Oggetto: Osservazioni al progetto cod. procedura 4865 relativo alla realizzazione del "Parco Eolico Poggio d'Oro" del proponente Exenergy S.r.l.s

CRITICITA' RILEVATE SUL PROGETTO E SULLO SIA DEL "PARCO EOLICO POGGIO D'ORO" SOCIETA' PROPONENTE "EXENERGY s.r.l.s."

Buffer 5000 m da nucleo originario Pietragalla

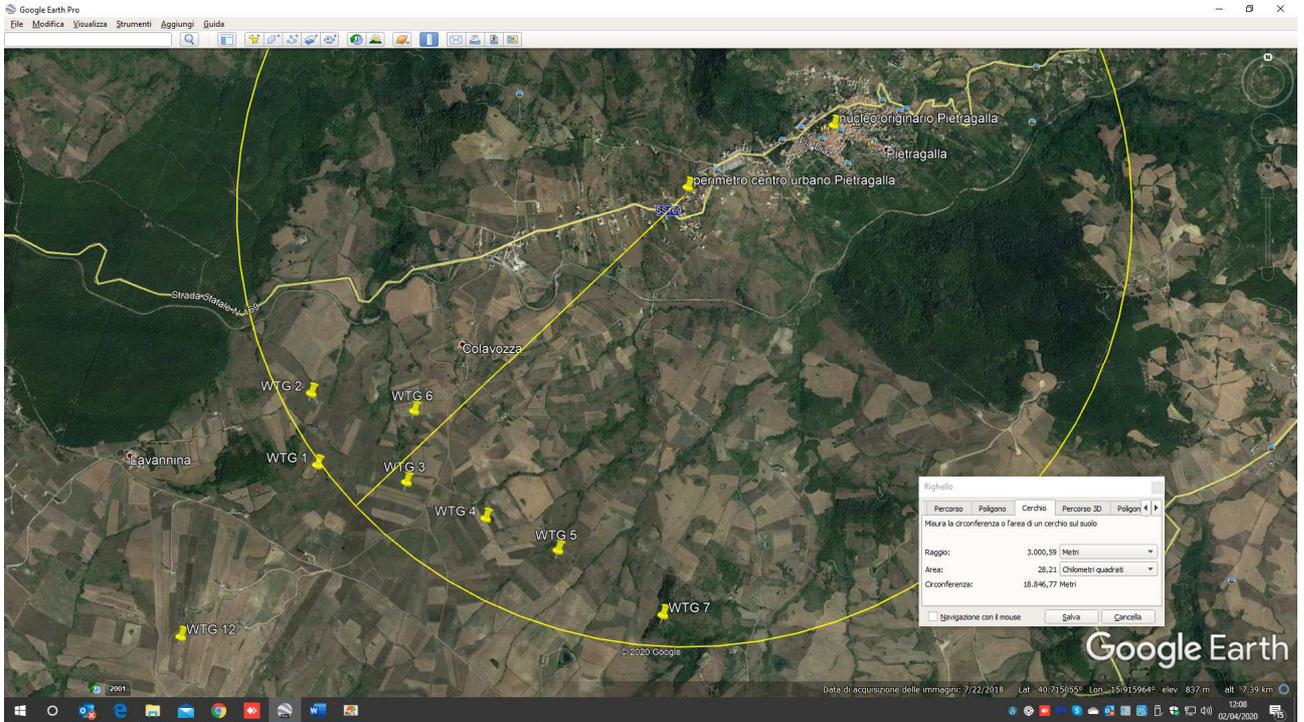
Questo perché, come evincibile dalle figure che seguono, le WTG 1, WTG 2, WTG 3, WTG 4, WTG 5, WTG 6, WTG 7, ricadono tutte nel buffer di 5000 m del centro storico di Pietragalla, le stesse a meno della sola WTG 1 ricadono altresì nel buffer di 3000 dal centro urbano di Pietragalla, le WTG 1, WTG 2, WTG 8, WTG 9, WTG 10, WTG 11 e WTG 12 ricadono all'interno del buffer di 3000 m dal centro urbano di San Nicola.

Tutti gli aerogeneratori quindi, ad eccezione della WTG 13, ricadono in buffer di centri storici/centri urbani compresi tra le Aree e Siti non idonei così come individuati dalla Regione Basilicata nel recepire i criteri per il corretto inserimento nel paesaggio e sul territorio degli impianti FER ai sensi del D.M. 10.09.2010.
